Přehledový list připomínek v lokalitě 220 / Staré Butovice

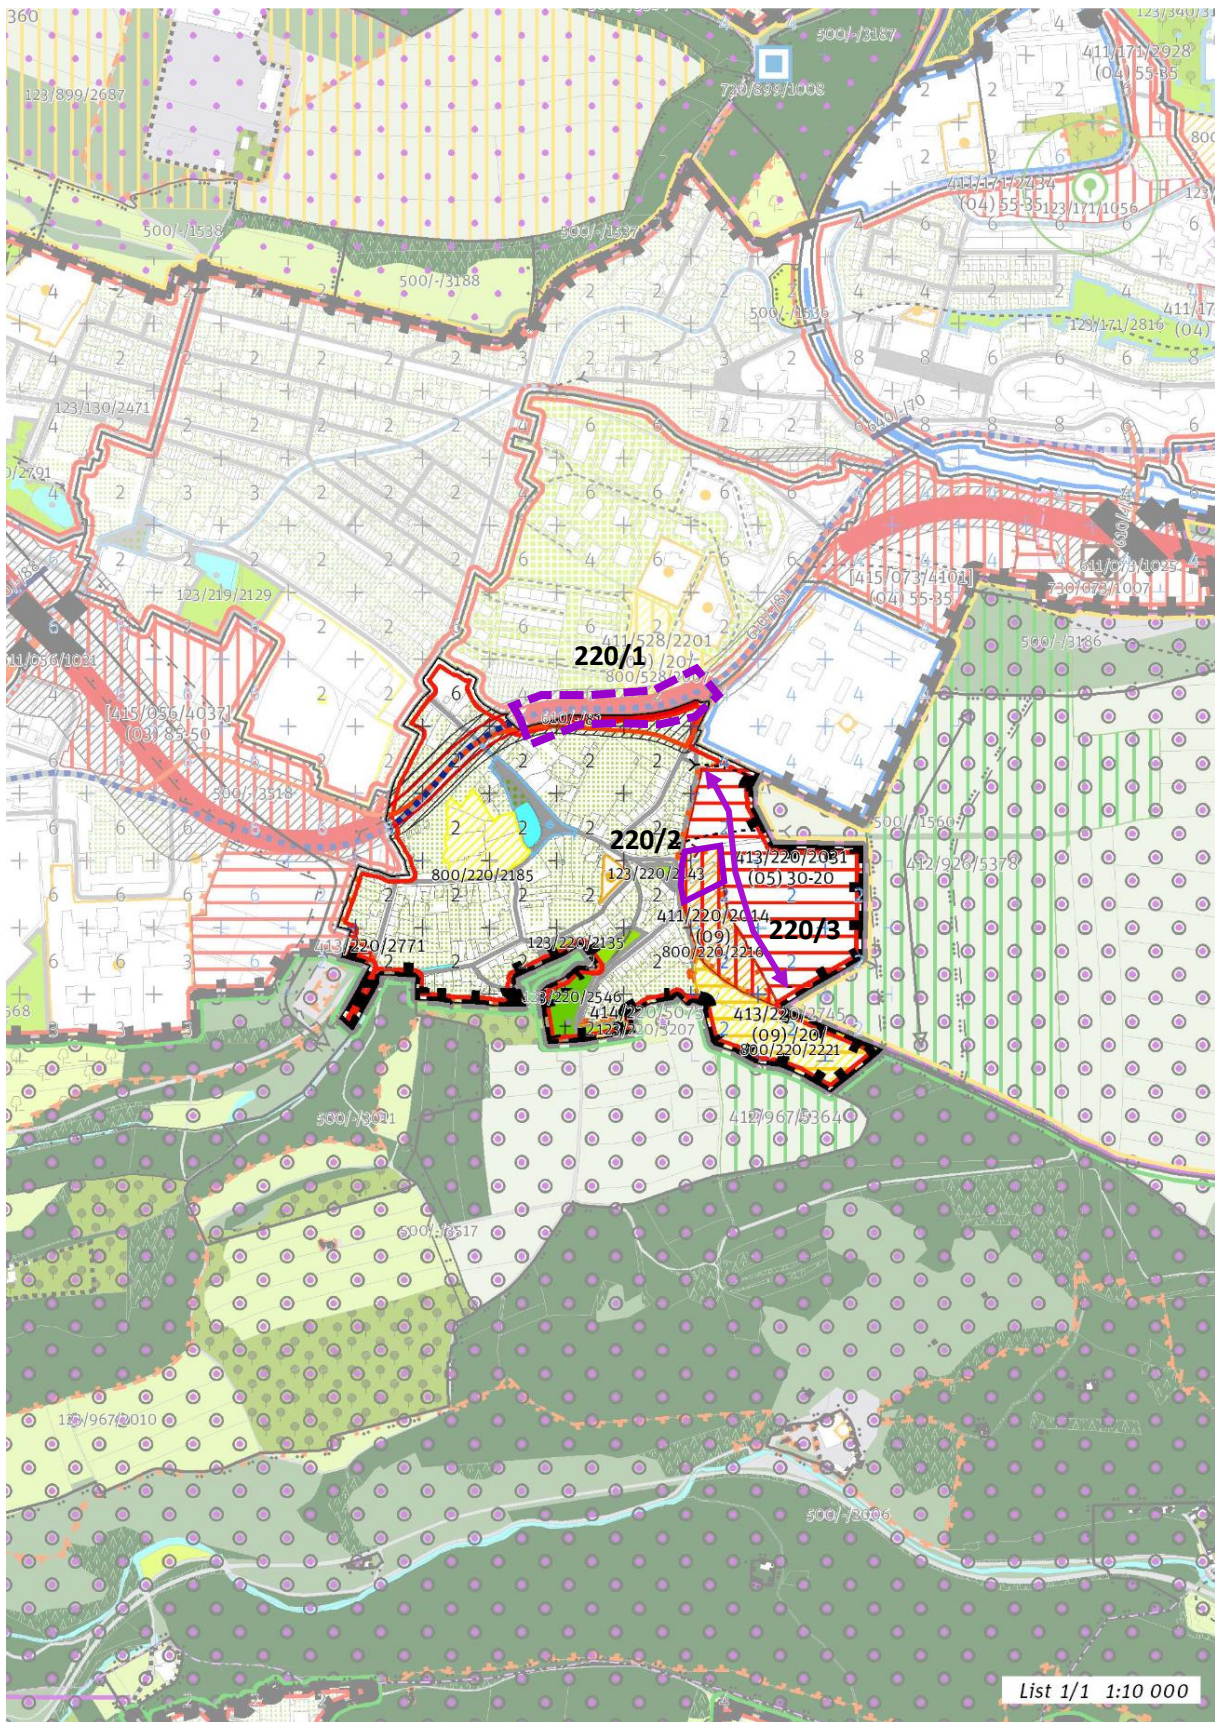
Na hranici s lokalitou č. 528/U Kříže schází vyznačit na plánované Radlické radiály (RR) připravené spojení Butovického a Jinonického tunelu do jednoho Jinonického. Tuto připomínku považuje MČ za zásadní.

Odůvodnění: Projednávané ÚR Radlické radiály (RR) sice počítá se dvěma tunely a mezilehlým úsekem připraveným k pozdějšímu zakrytí, ale zpracovaná studie Pudis - Satra prokazuje reálnost spojení v dalším stupni. S ohledem na časový horizont realizace RR je vhodné zakreslit do nového územního plánu spojený Jinonický tunel.

Vyjmout soukromé pozemky parc. č. 1033/2 a 1033/3 v k. ú. Jinonice z plochy 800/220/2216 určenou pro veřejnou vybavenost, pro využití: občanská vybavenost. Tuto připomínku považuje MČ za zásadní.

Odůvodnění: Pozemky jsou v soukromém vlastnictví a leží v přímé návaznosti na urbanisticky rozdrobenou původní obytnou zástavbou Starých Butovic. Vlastníci pozemků předpokládají a mají záměr využívat své pozemky čistě pro bydlení v rodinných domech (podnět občanů). Pozemky byly na základě žádosti vlastníků pozemků vyjmuty se souhlasem MČ Praha 5 z již platné změny č. Z 3321/19 pořízené z podnětu MČ Praha 5.

Zachovat zelený prostup napříč územím s ohledem na platný ÚP SÚ HMP.

Odůvodnění: Jedná se o významný pás zeleně (dle platného ÚP SÚ HMP plocha ZMK), který tvoří logický předěl mezi stávající zástavbou a urbanisticky novým celkem.
